LAVORI DI REALIZZAZIONE DI UNA ROTATORIA ELLITTICA STRADALE IN LOCALITA' POGGI

VARIANTE AI SENSI DEL 132 d.Lgs 163/2006 SECONDO PERIODO

| RELAZIONE DESCRITTIVA | | |
| Rel 01 arc | Progetto esecutivo Rev 3 del 14/04/2014 | 12_029 |

Torretta di potenza carrabile estraibile

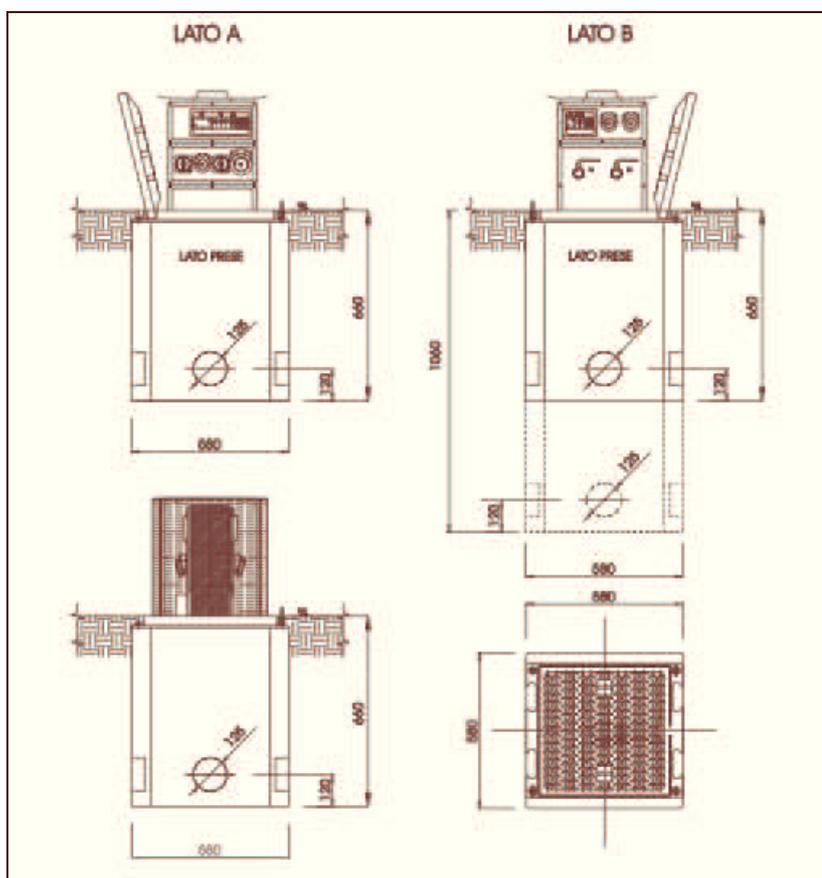
L'amministrazione Comunale a seguito delle richieste pervenute dai commercianti ha deciso di accogliere la richiesta di installare nel marciapiede su via Roma all'altezza del punto Bancomat lato Cassa di Risparmio un quadro elettrico incassato nel pavimento del tipo Jolly Tower a scomparsa con doppio isolamento a grado di protezione IP66, portata massima 40ton Classe C250 e Carrabile, avente le seguenti caratteristiche Elettriche:

Tensione nominale 240/400V

Frequenza nominale 50/60 Hz

Corrente nominale 63 A

Interruttore generale max 4P – 63° -10 KA

Presalata max 3P+N+T - 63°

Morsettiera max 16 mmq

Sezione cavo 5x16mmq H07RN-F

La sagoma è quadrata di 580 x580 con chiusino carrabile, e con profondità di 660 mm.

La torretta sarà da utilizzare durante eventuali manifestazioni, mercati o altre esigenze che potessero nascere lungo via Roma.

Tale modifica è stata accolta ed il quadro sarà localizzato nella stesso punto in cui era presente l'impianto semaforico in modo da poter utilizzare per il cablaggio dello stesso i cavidotti attualmente presenti sotto strada.

3. MODIFICA RESEDE ESTERNA BANCA

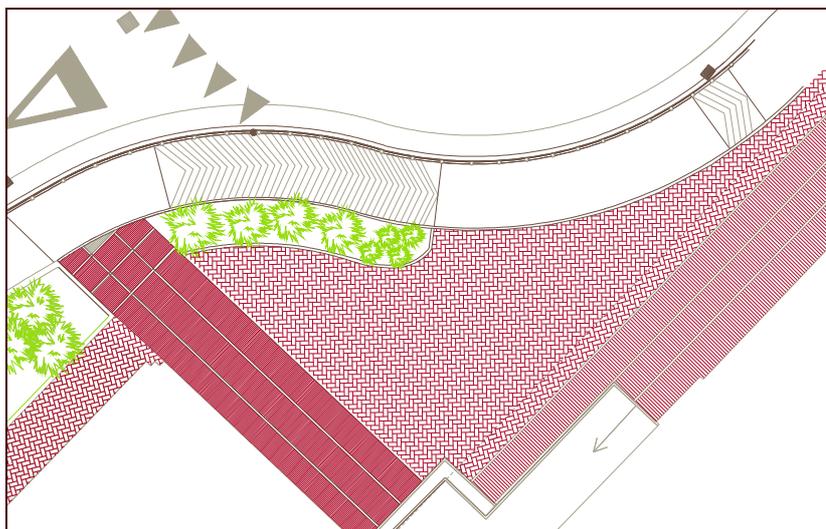
Durante lo svolgimento delle lavorazioni è stato ritenuto opportuno al fine di evitare barriere architettoniche tra la resede della banca ed il marciapiede, che corre a quote altimetriche diverse, realizzare una barriera verde che fosse un effettivo ostacolo fisico per i fruitori di tale area.

Tale soluzione è stata concertata con i responsabili della Cassa di risparmio e da essi approvata.
